WYJAŚNIENIA

treści specyfikacji warunków zamówienia

Na podstawie art. 284 ust. 2 ustawy z dnia 11 września 2019 r. ustawy z dnia 11 września 2019 roku Prawo zamówień publicznych (t. j. Dz. U. z 2022 r. poz. 1710 ze zm.) Zamawiający udziela wyjaśnień treści specyfikacji warunków zamówienia dot. Postępowania prowadzonego w trybie podstawowym pn. **Rozbudowa drogi gminnej nr 105816L ul. Armii Krajowej w Piaskach**

Poniżej rysunek separatora w miejscu studni D01

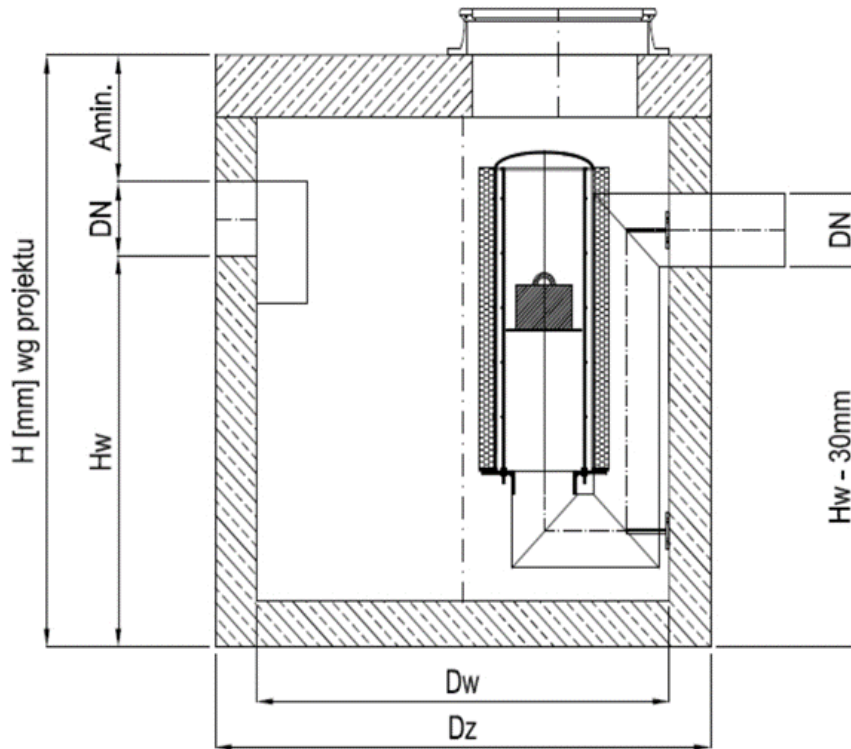
Zamawiający w odpowiedziach na pytania poinformował, iż ilość i średnice studni należy przyjąć wg. skorygowanego zestawienia studni. Prosimy o ujednoczenie przedmiarów ze skorygowanym zestawieniem. Ponadto w załączonym zestawieniu brakuje średnicy studni D01.

Dz -1800-1300 mm

Amin- 350 mm

Dn - 500 mm
